**ADDITIONAL TECHNICAL INFORMATION**  
**SCHEDA TECNICA AUSILIARE DI IMPIANTO**

**PWR25H vs ELIT50H - BH**

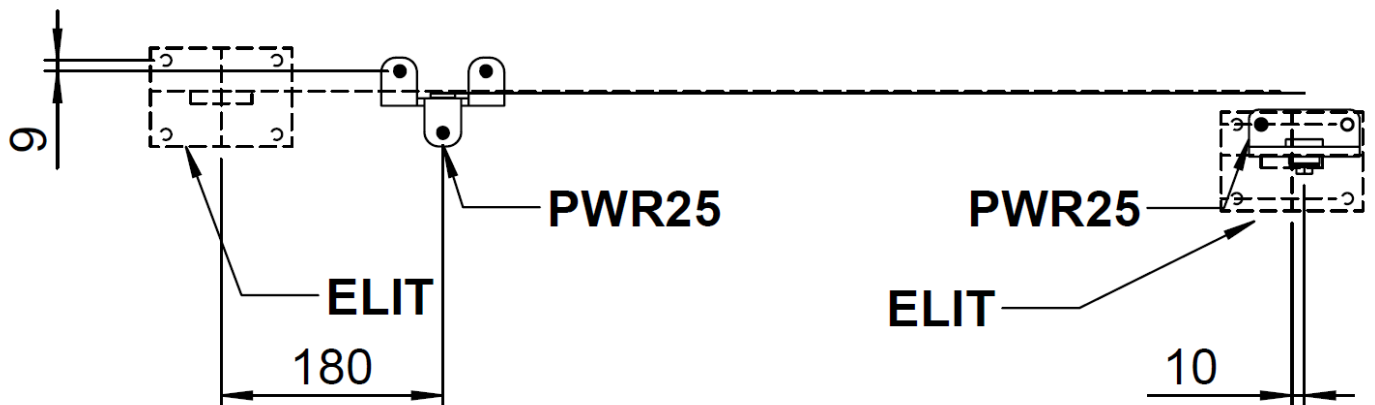
Alignment with column brackets, keeping distances from the gate hinges:  
*Allineamento staffe lato colonna, mantenendo le distanze dalle cerniere anta:*

Aligning the gate side brackets, hiding the previous holes:  
*Allineamento staffe lato cancello, nascondendo i fori precedenti:*

- = Holes do not match, to be done / *Fori non combaciano, da fare*
